ПАСПОРТ ДОСТУПНОСТИ

МАОУ ДО ДДТ «У Белого озера» СП «Фрегат»
г. Томск, ул. Беринга, 15

АКТ ОБСЛЕДОВАНИЯ
объекта социальной инфраструктуры
К ПАСПОРТУ ДАСТУПНОСТИ ОСИ
№ 07/к

Фото 8 - Пути движения на территории. место парковки

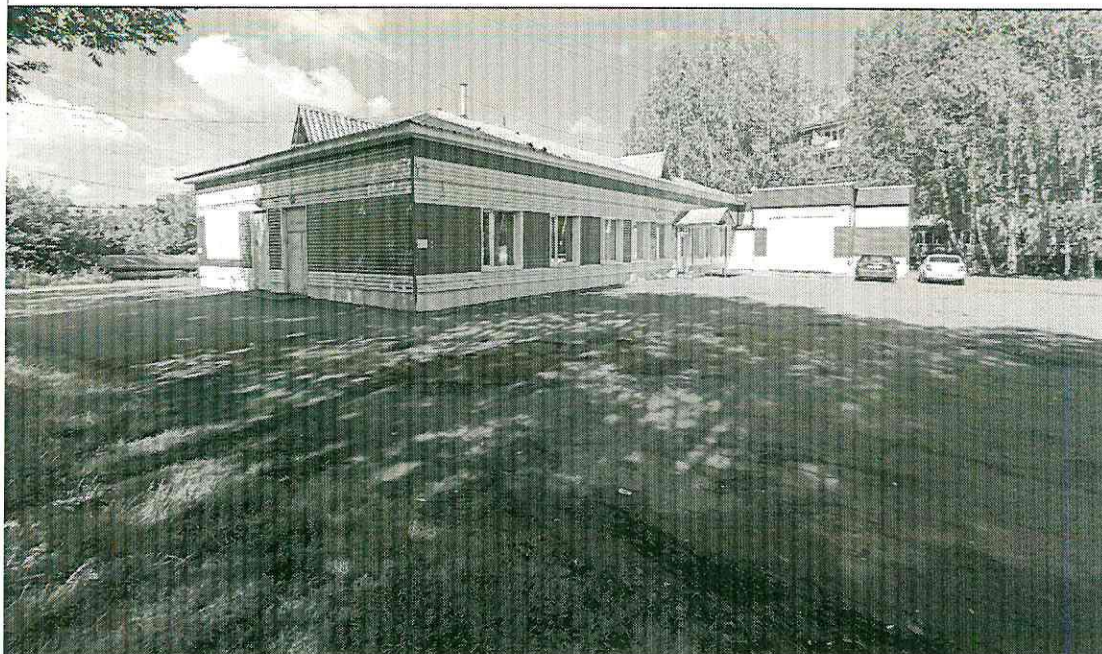
1.2	Путь (пути) движения на территории	есть		5-8	- Отсутствует навигация на территории объекта. - Отсутствует информация о приближении к зонам повышенной опасности. - На территории имеется перепад высот, не соответствующий требованиям.	К,О,С,Г,У С К,О,С	Разместить систему информационной поддержки на протяжении всего пути к ОСИ, доступной для МГН на все время (в течение суток) эксплуатации учреждения <i>п.5.1.3 СП 59.13330.2020.</i> Выполнить тактильно-контрастные наземные указатели по ГОСТ Р 52875 или изменение фактуры поверхности пути перед лестницами <i>п.5.1.10 СП 59.13330.2020.</i> Свести к минимуму перепад высот <i>п.5.1.5, 5.1.8 СП 59.13330.2020.</i>	Текущий ремонт Текущий ремонт Текущий ремонт

Фото 31 - Кабинет №3.

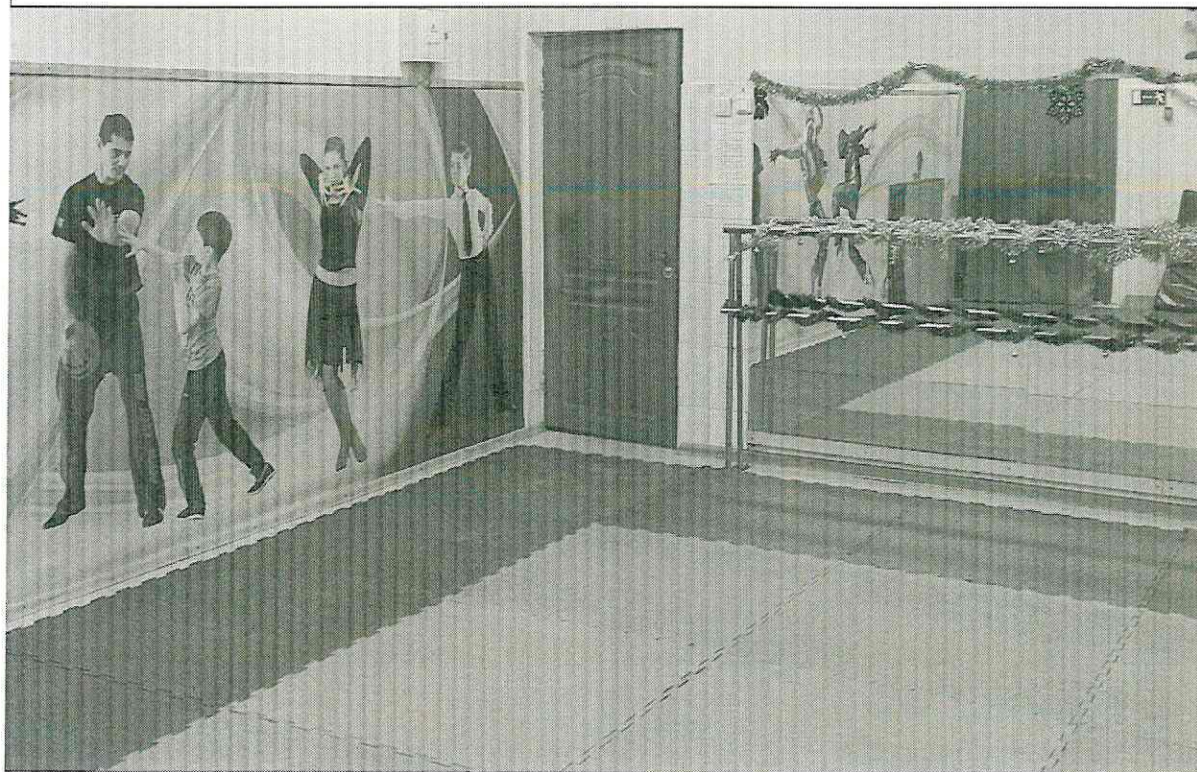
4.1	Кабинетная форма обслуживания	есть	45,46,49,52,39,10	31-36	- Отсутствуют информирующие обозначения помещений, доступные для инвалидов с нарушением зрения. - Не оборудованы приборами усиления слуха.	С Г	Выполнить технические средства информирования в виде табличек о назначении помещения рядом с дверью и на высоте от 1,4 до 1,6 м со стороны дверной ручки в соответствии с ГОСТ Р 51671-2020 (в том числе тактильные). Информирование тактильные таблички с использованием рельефных знаков и символом, а также рельефно-точечного шрифта Брайля разместить рядом с дверью со стороны дверной ручки на высоте от 1,2 до 1,6 м. п.6.5-6.5.9 СП 59.13330.2020 Необходимо оборудовать места для инвалидов с нарушением слуха приборами для усиления звука. п.8.1.9, п.8.1.10 СП 59.13330.2020	Текущий ремонт
